Erweiterung Gesamtschule Weilerswist

Detailschnitt D2

Ausführungsplanung

526 601 01

D2 Detailschnitt D2 1:10

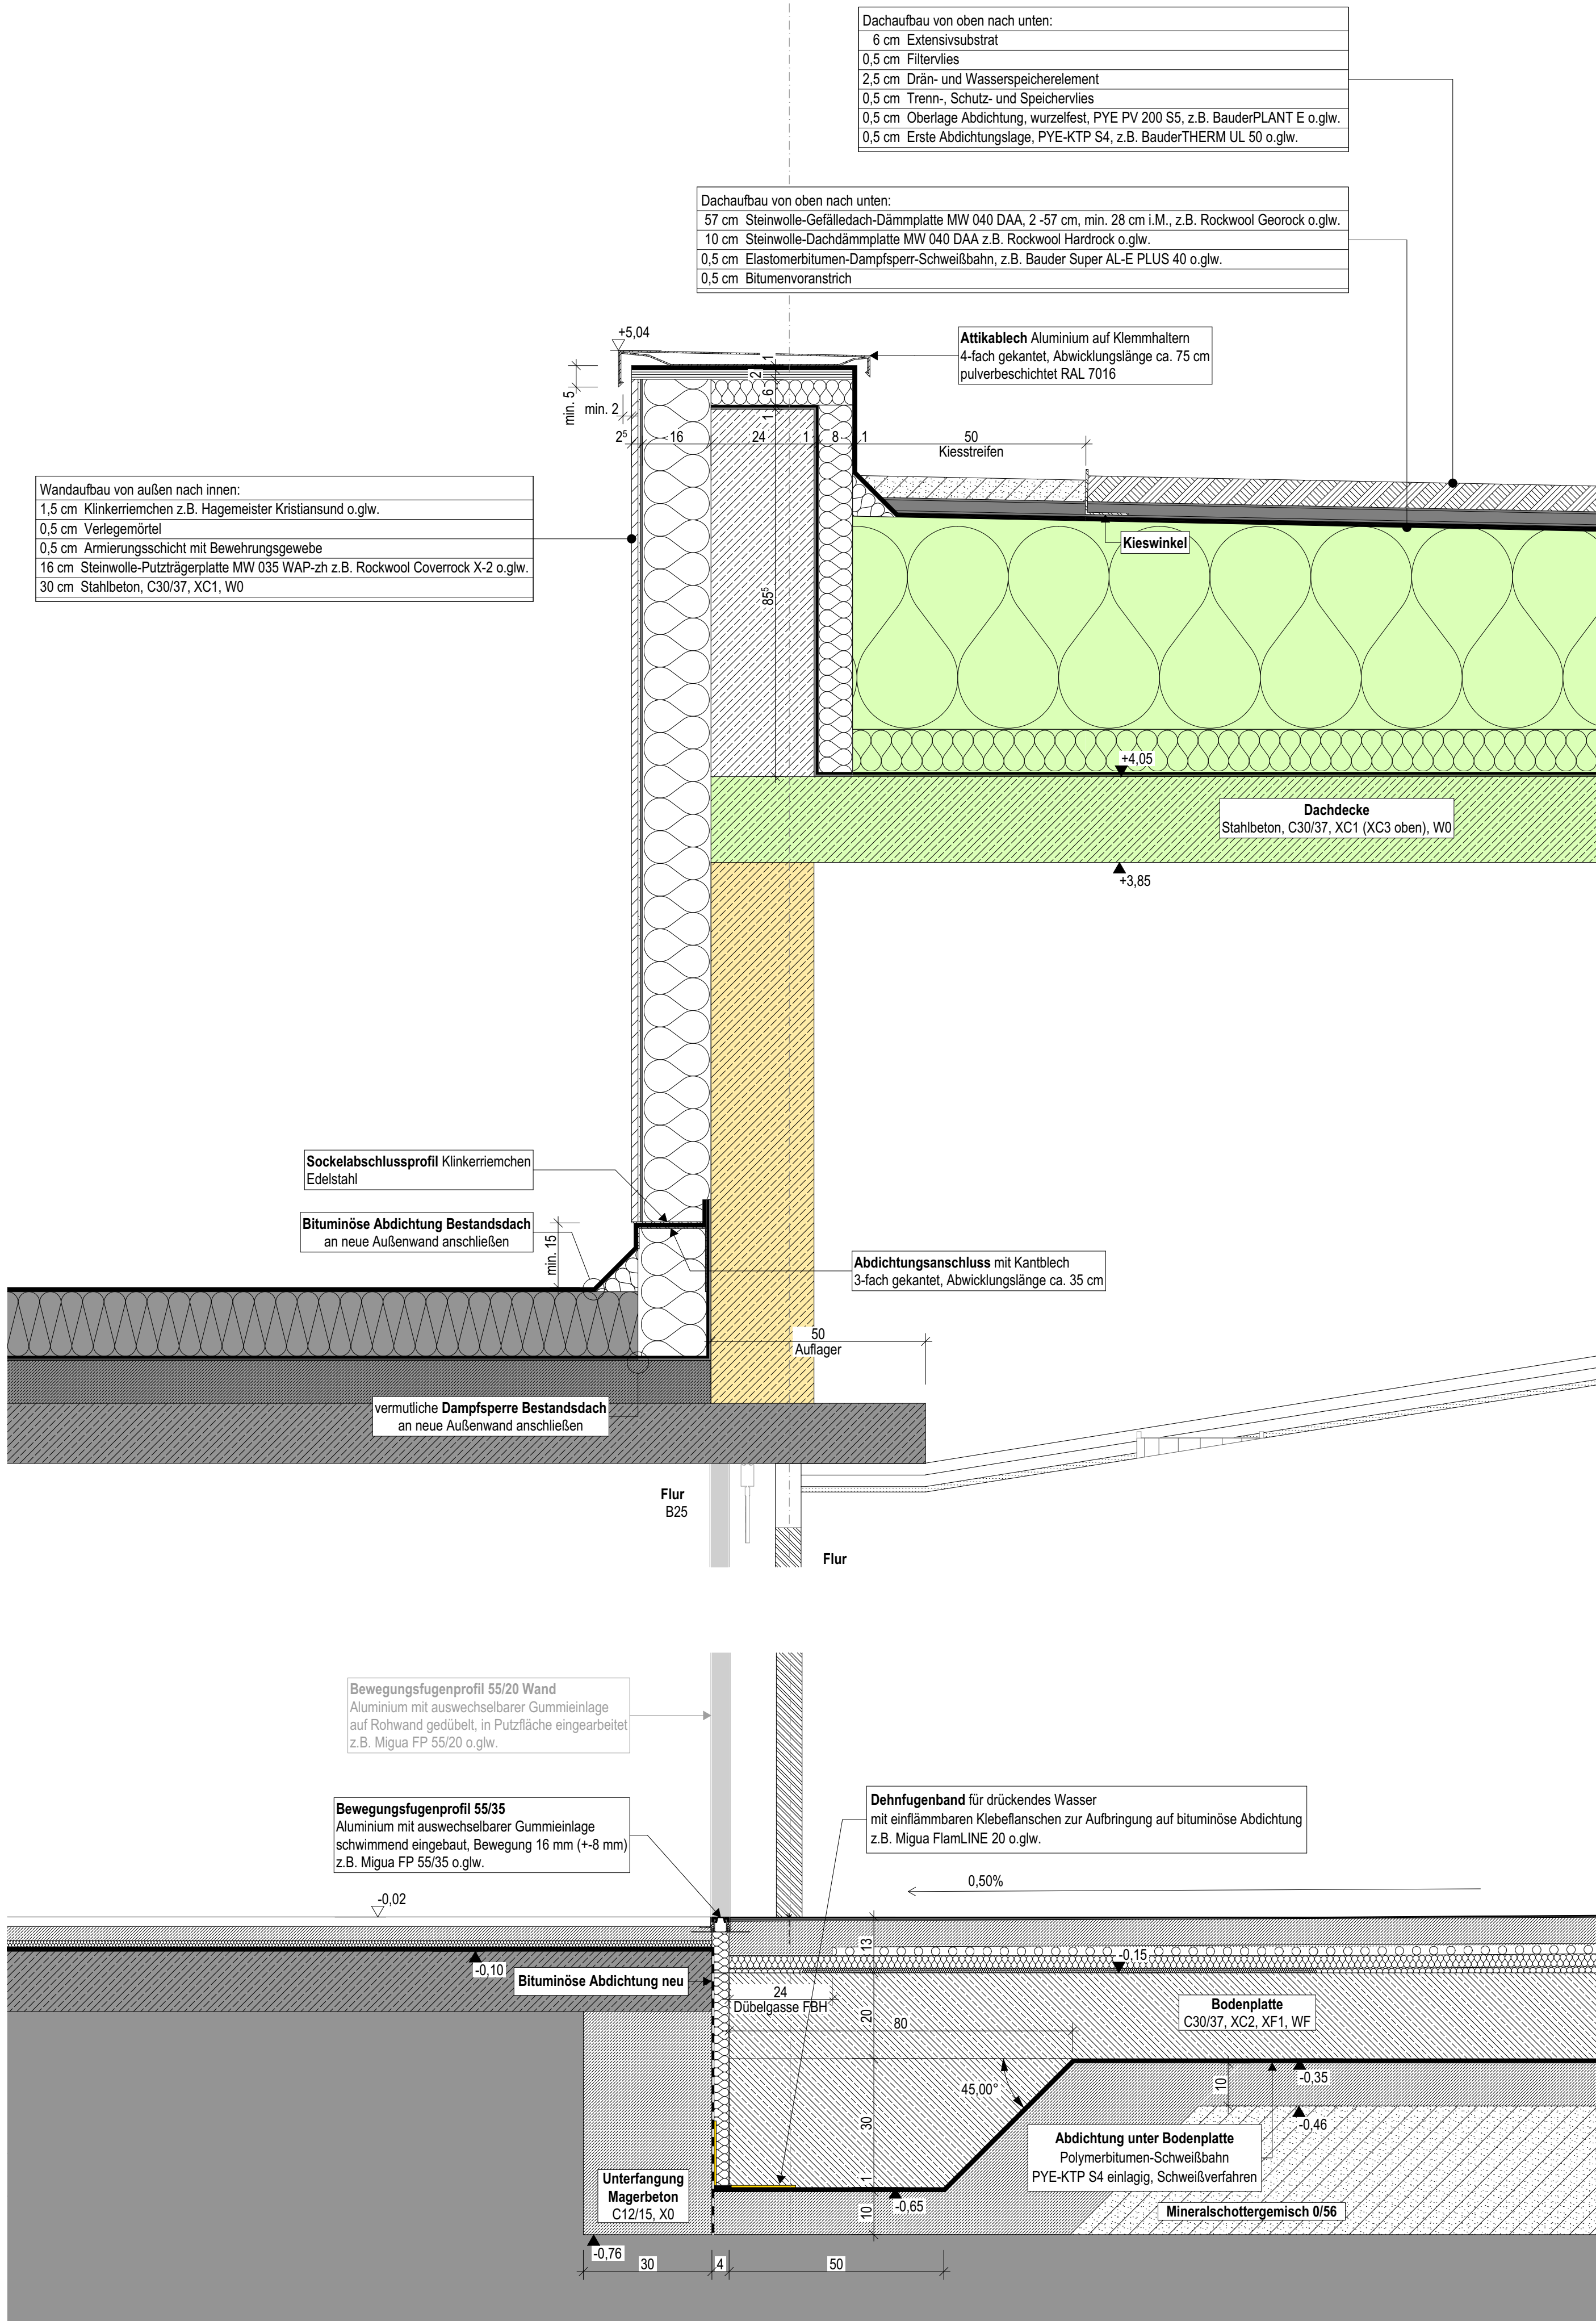
Dehnfugenprofil Alt an Neu ausgetauscht
